Dodatek č. 3 ke Smlouvě o dílo č. DS25000272

Název zakázky: Oprava mostu přes I/33 u hřbitova v Jezbinách

Název změny: Změna v důsledku nepředpokládaného stavu betonových konstrukcí nosné konstrukce

OZNÁMENÍ ZHOTOVITELE č. 4 – NEDOSTAČUJÍCÍ ROZSAH SANAČNÍCH PRACÍ DLE SOD

HARMONOGRAM PRACÍ - Most v Jezbinách

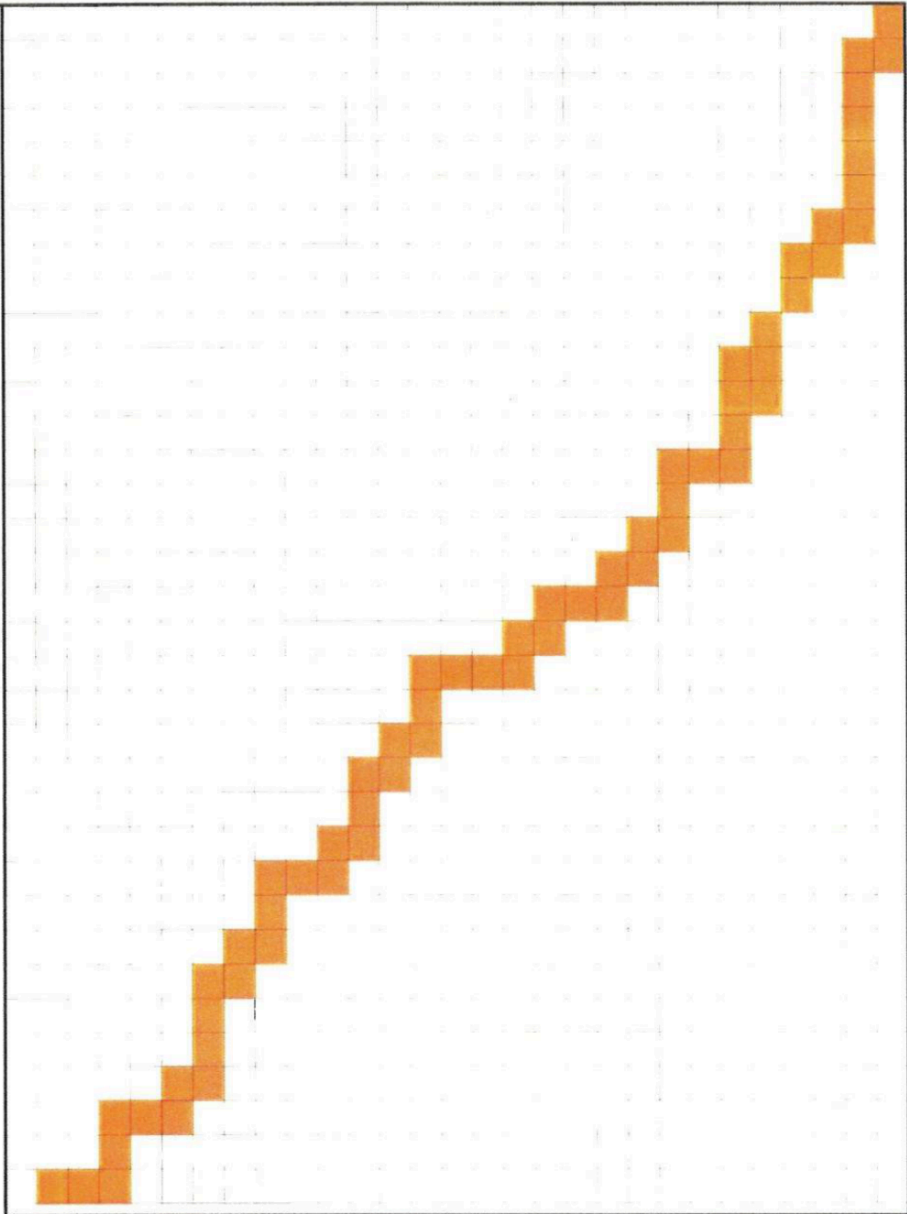
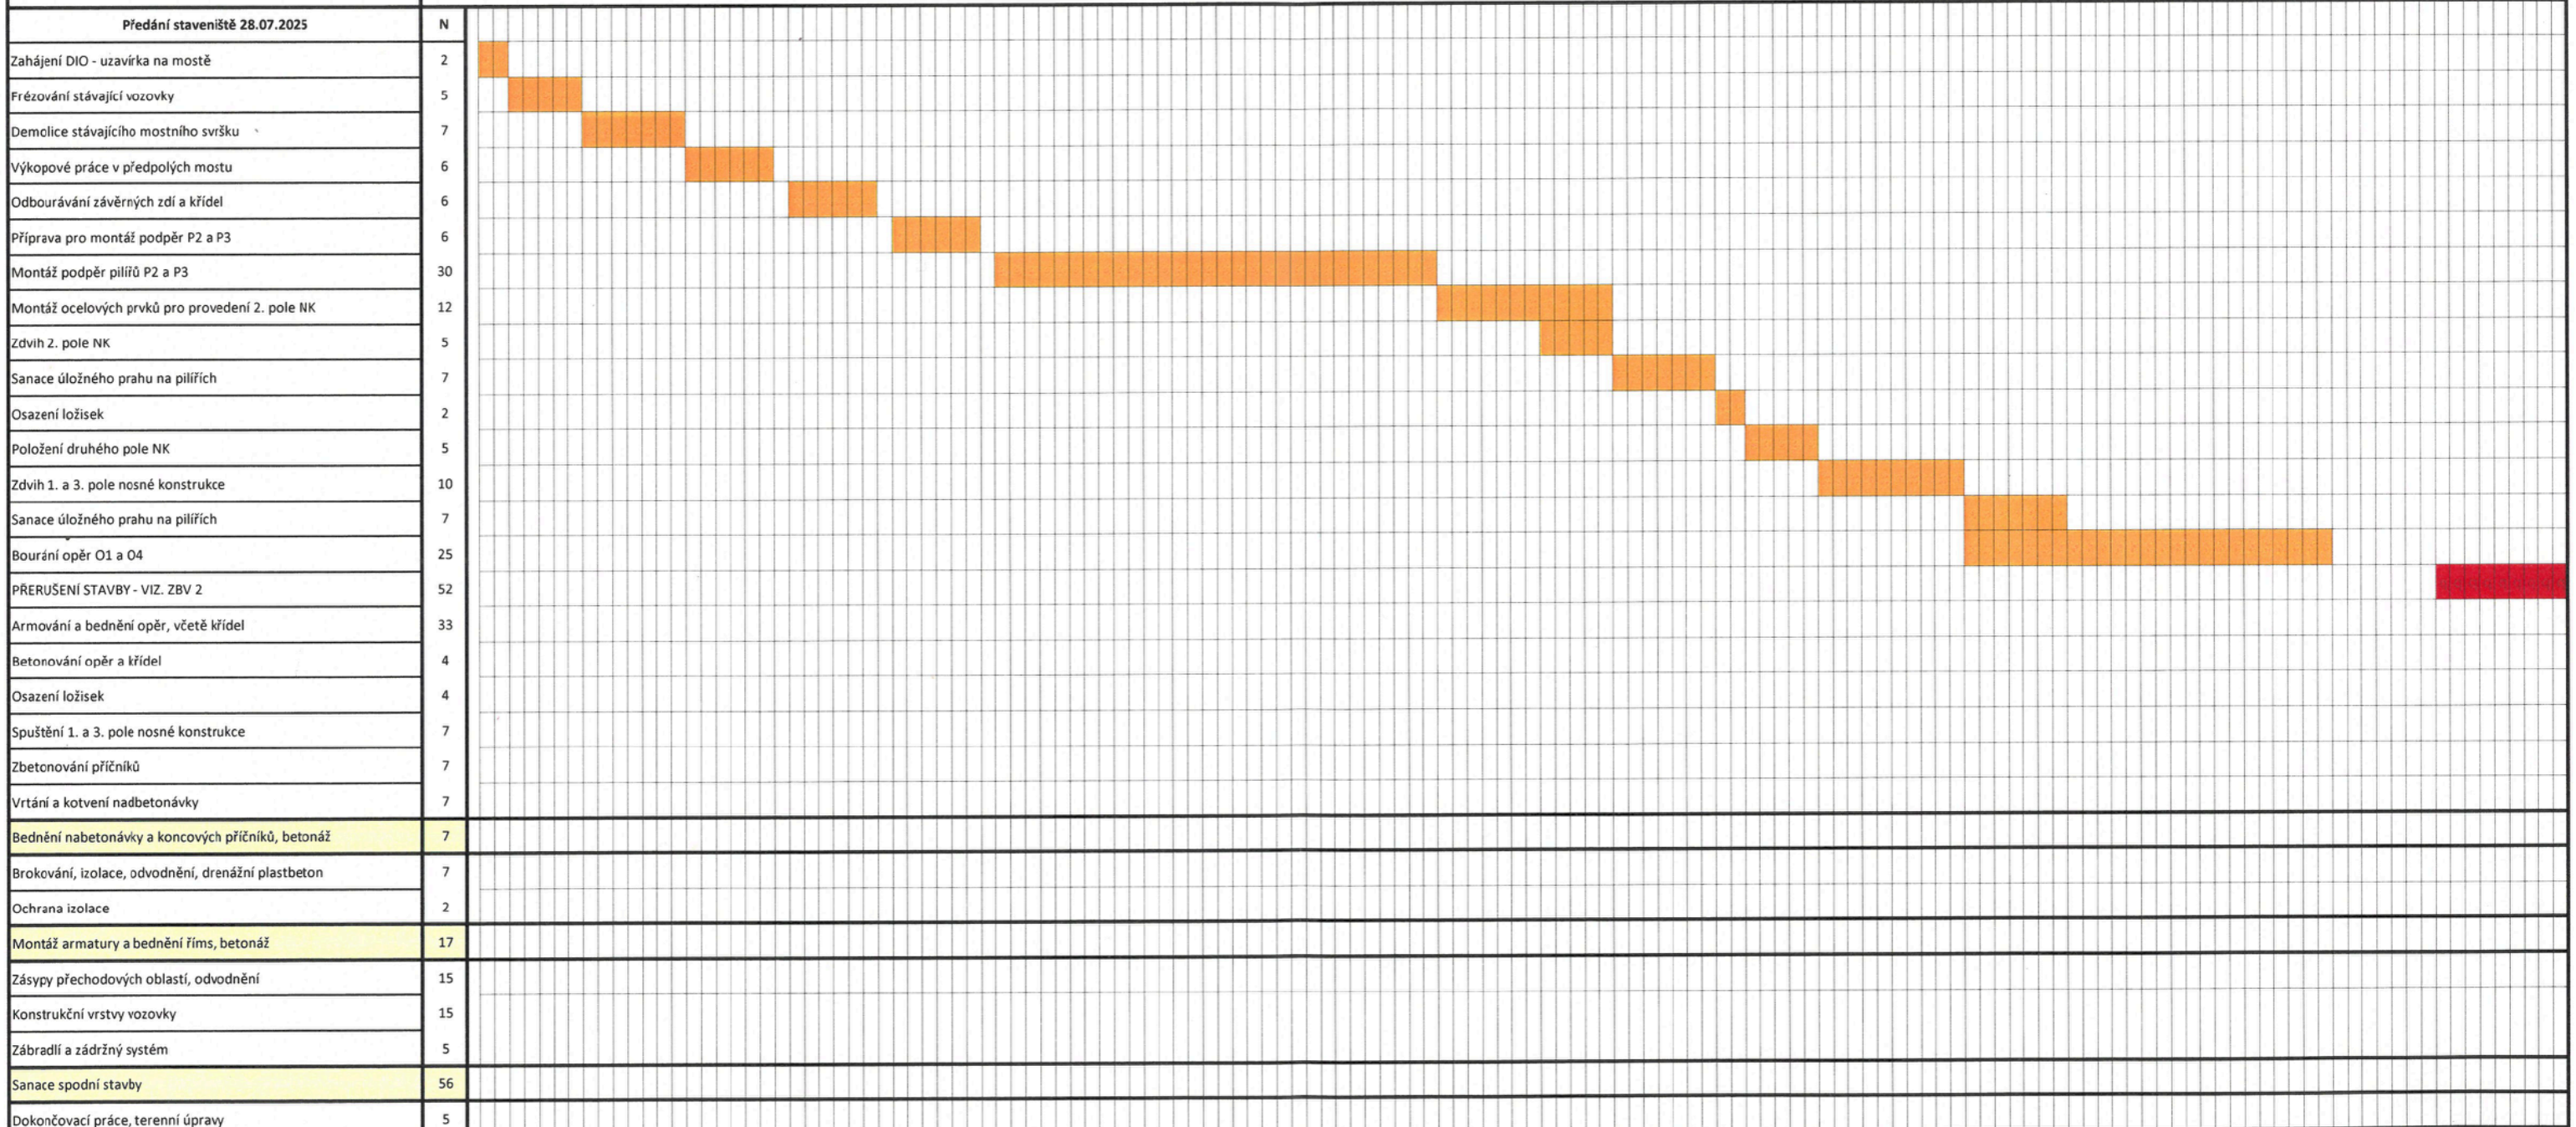
4. Smluvní strany se tímto dodatkem dále dohodly na prodloužení termínu plnění o 21 dní. Prodloužení termínu plnění je odůvodněno následujícími skutečnostmi:
 - původní časová náročnost sanací při rozsahu dle DPSP byla stanovena a odsouhlasena v HMG z 15.06.2025 na 5 týdnů; časová náročnost sjednaných víceprací a méněprací je následující: 0,5 týden pro otryskání pískem, 2,5 týdne pro provedení sanace v tloušťce do 10mm v celé ploše včetně spojovacího můstku.
Celkem tedy na provedení sanací je nutných 8 týdnů.

Původní časová náročnost sanací při rozsahu dle DPSP je stanovena a odsouhlasena v HMG z 15.06.2025 na 5 týdnů. Tento časový úsek obsahuje: 1 týden zřízení lešení, 1 týden otryskání konstrukce vodou, 1,5 týden provedení sanace na 20% konstrukce, 1 týden provedení sjednocující stěrky/nátěru, 0,5 týden bourání lešení.

Pro nově přidané položky je tedy časový nárok: 0,5 týden pro otryskání pískem, 2,5 týdnů pro provedení sanace v tloušťce do 10mm v celé ploše včetně spojovacího můstku. Celkem tedy na provedení sanací je nutných 8 týdnů.

- termínem zahájení stavebních prací: do 7 dnů od výzvy objednatele k zahájení prací
- termínem dokončení díla: do 26.6.2026 (dokončením stavebních prací a předáním celého díla)“
